Mission régionale d'autorité environnementale
ÎLE-DE-FRANCE

**Avis délibéré
sur le projet d'aménagement Auriol
et sur le projet de plan local d'urbanisme (PLU)
de Colombes (92)
à l'occasion de sa mise en compatibilité
par déclaration de projet**

**N°MRAe ACIF-2023-005
du 02/11/2023**

Figure 4: zone du projet (détournée en bleu) sur une carte d'intensité du bruit de Bruitparif.

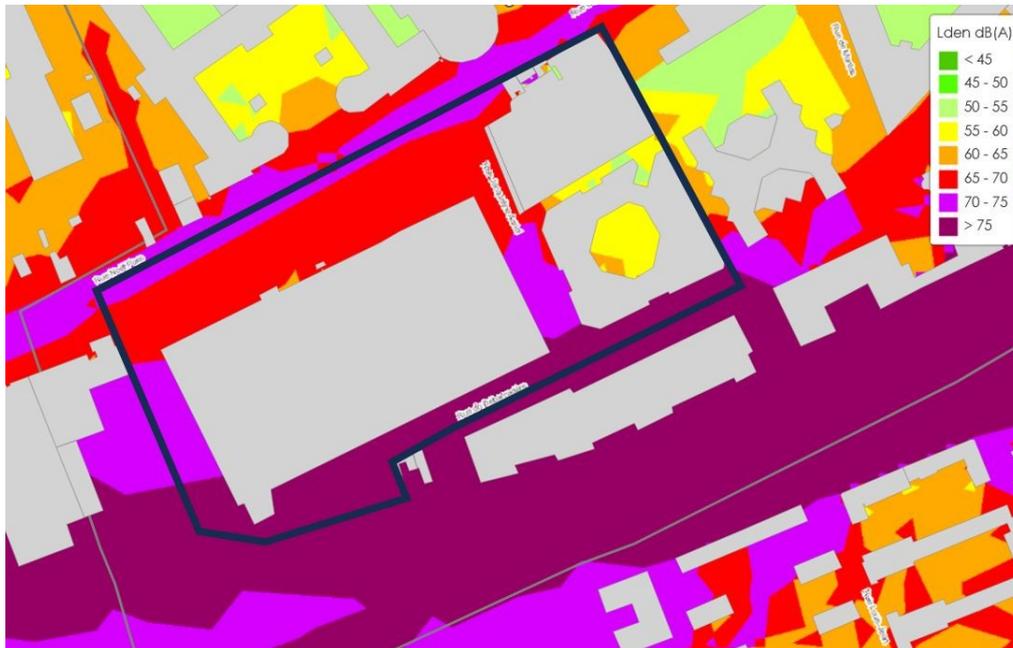
Les bruits ferroviaires dépassent ainsi les seuils limites réglementaires sur toute la bordure sud de la parcelle, sur laquelle le projet prévoit pourtant d'implanter des bâtiments d'habitation (lot 4). L'Autorité environnementale constate du reste que le dossier ne se réfère pas aux valeurs seuils recommandées par l'OMS en termes de bruit¹¹, largement dépassées dans l'état initial du site (niveaux dépassant les 75 dB(A) Lden en bruit cumulé notamment du fait de la présence d'une voie ferrée, sur la partie sud-ouest, p. 214). Pour l'Autorité environnementale, la question du bruit doit être traitée avec une grande rigueur en évaluant le nombre de ménages exposés à des niveaux de bruit dépassant les 53 ou 54 dB le jour et 45 la nuit, lors de l'ouverture des fenêtres des logements et dans les espaces de vie extérieurs.

(8) L'Autorité environnementale recommande de se référer aux valeurs seuils recommandées par l'OMS en termes de bruit pour caractériser l'état initial du site.

L'Autorité environnementale ne peut, en l'état du dossier, comprendre les différences très sensibles de la pollution sonore entre l'état initial (voir carte de Bruitparif) et l'état projeté. La différence de hauteurs des points de référence ne saurait justifier l'écart. Il conviendra de l'expliquer et à défaut de présenter une modélisation plus rigoureuse.

Figure 6 : niveaux de bruit moyens simulés au sein du projet de jour pour la période 6 h-22 h (LAeq), source : étude d'impact, p. 500.

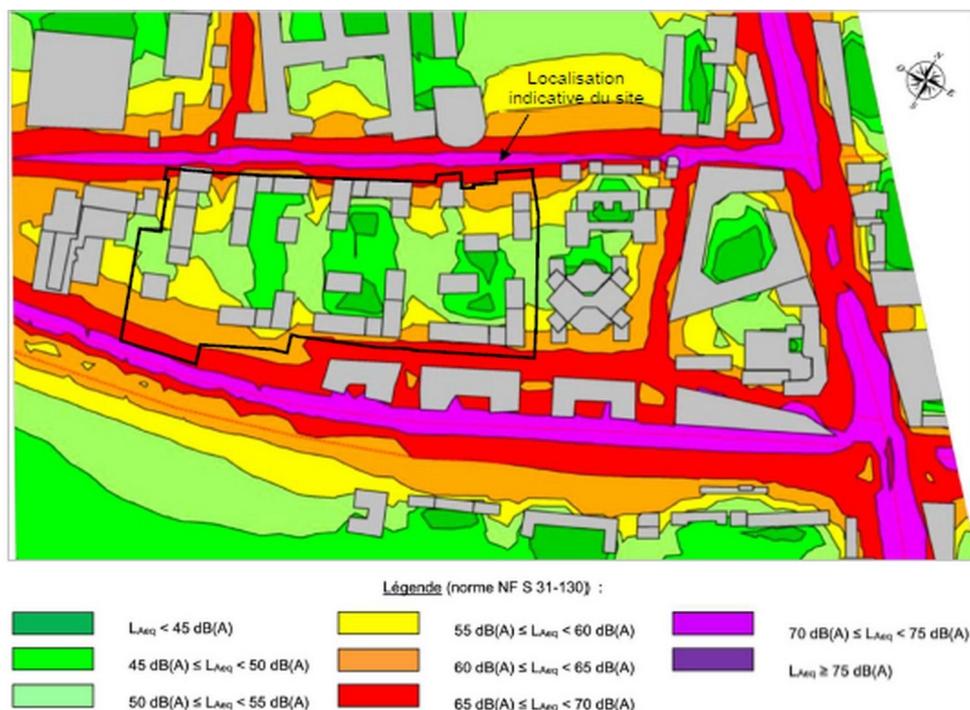
D'après la carte des niveaux de bruit en situation projetée (p. 465) (LAeq à quatre mètres de hauteur), au niveau de l'emplacement futur de la crèche (lot 7, façade est), les niveaux sonores ne dépasseraient pas 55 dB(A), ce qui est déjà supérieur aux valeurs préconisées par l'OMS. Il est nécessaire de prévoir la réalisation des mesures de suivi du bruit au niveau des habitations et de la future crèche en particulier.

- proposer de mesures, à différentes échelles, d'évitement ou de réduction significative du bruit et des vibrations notamment liés aux voies ferrées permettant d'exposer le moins possible les futures populations y compris fenêtres ouvertes et dans les espaces de vie extérieurs ;
- intégrer des mesures de suivi des niveaux de bruit et de vibrations au sein des futurs logements et de la crèche en particulier ;
- justifier les écarts de pollution sonore entre l'état initial et la situation projetée et, le cas échéant, reprendre la modélisation sur une base plus rigoureuse.

Figure 10 : pertes d'ensoleillement (ombres portées) simulées au niveau du projet et des riverains, source : étude d'impact, p. 405.

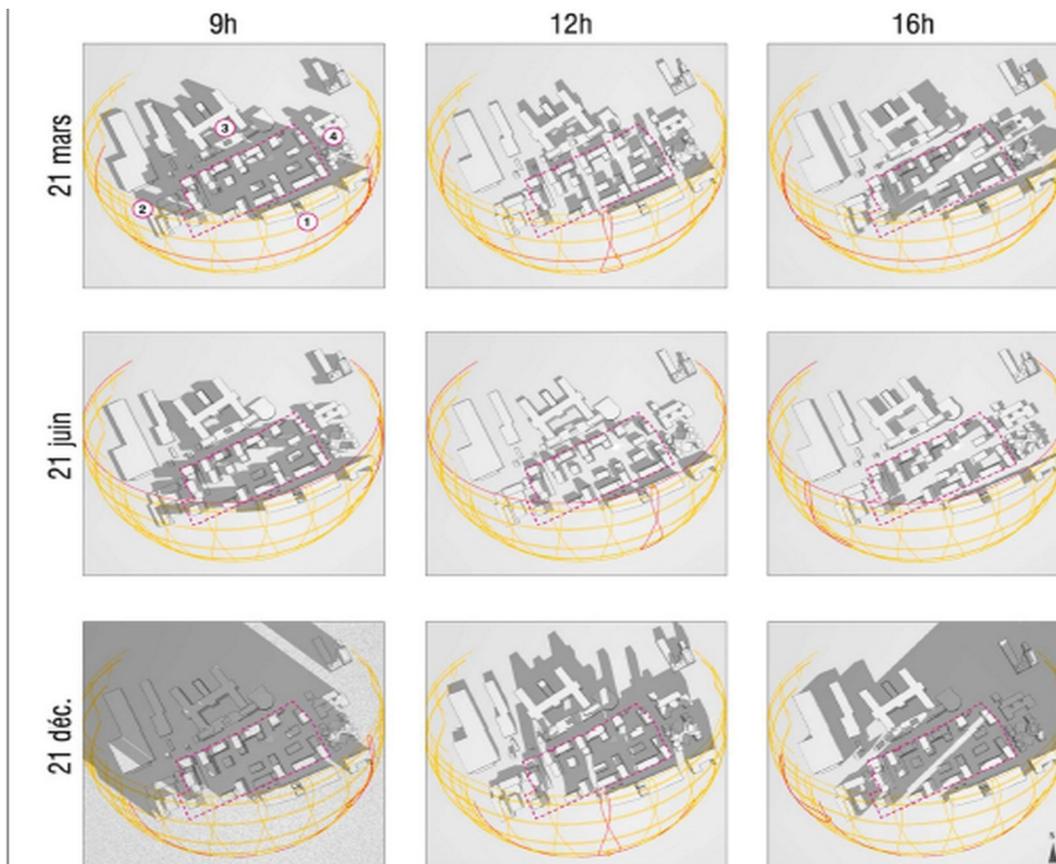
Concernant l'ensoleillement du site lui-même, l'étude montre que la plupart des espaces publics (et au niveau du lot 1) auront des niveaux d'ensoleillement importants (> huit heures d'ensoleillement par jour en été). Il y aura en revanche une perte d'ensoleillement côté est, au niveau de l'Ehpad et de la résidence étudiante, « dans l'après-midi en toute saison et à partir de midi l'hiver » (p. 404), estimée à environ quatre heures en hiver (p. 406 et annexe : étude d'ensoleillement, p. 13). Des cartes d'ensoleillement présentent les situations avant/après (p. 405-408) (cf. figure 10).

Selon l'étude d'ensoleillement, les mesures à prévoir consistent à « offrir des vues qualitatives » aux riverains grâce au projet paysager, sans qu'il soit démontré que de telles mesures seraient de nature à compenser le moindre ensoleillement.

Figure 11 : desserte actuelle du site en transports en commun (à gauche) et aménagements cyclables existants et à venir à l'échelle de la ville de Colombes, source : étude d'impact, p. 206 et 205.

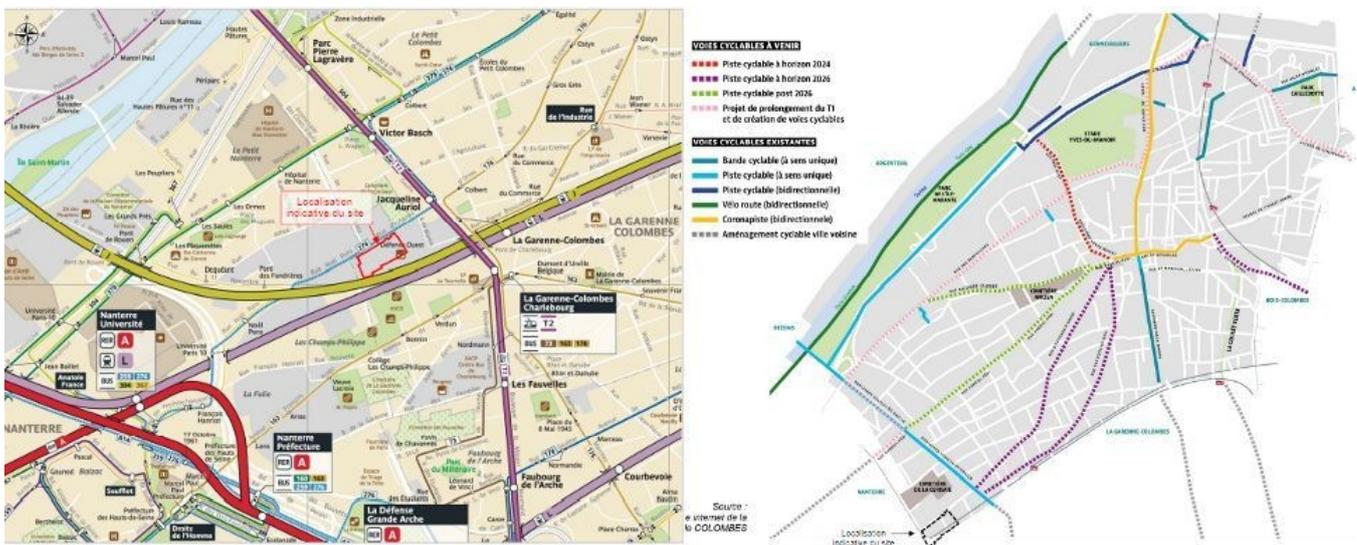
(19) L'Autorité environnementale recommande de confirmer la réalisation de la passerelle au-dessus des voies ferrées permettant d'élargir les possibilités de desserte du site par les transports en commun structurants existants et en projet et les modes actifs, et de préciser ses usages.

Le site du projet dispose d'aménagements cyclables (piste cyclable à sens unique) à proximité du boulevard Charles de Gaulle qui traverse le quartier et de larges trottoirs, récemment rendus accessibles aux personnes handicapées, (cf. p. 204). À l'échelle communale, plusieurs projets de pistes cyclables sont prévus à horizon 2024 et 2026 pour compléter le réseau existant (cf. figure 11).

Figure 12: Plan de principe de circulation au sein du projet, source : étude d'impact, p. 461.

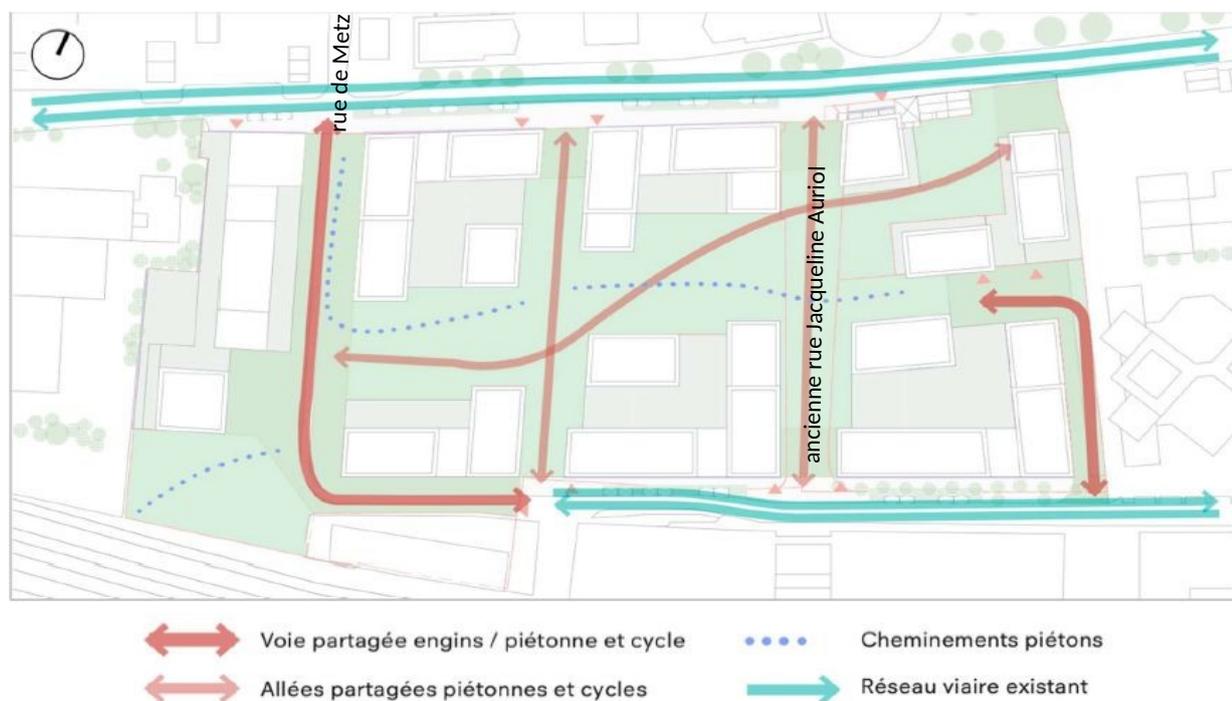
Cependant, l'Autorité environnementale estime qu'il est nécessaire de s'assurer de la continuité des pistes cyclables hors du projet et de leur connexion au projet actuel. Une future piste cyclable est prévue rue d'Estienne d'Orves, vers le centre-ville. Or, actuellement, la traversée du parc se termine en butée sur les voies ferrées et leur futur franchissement n'est pas garanti. L'étude d'impact ne comporte pas d'analyse détaillée à une échelle élargie, n'identifie pas avec précision ces discontinuités et ne garantit pas de dispositions pour y remédier, notamment au travers du projet de PLU.
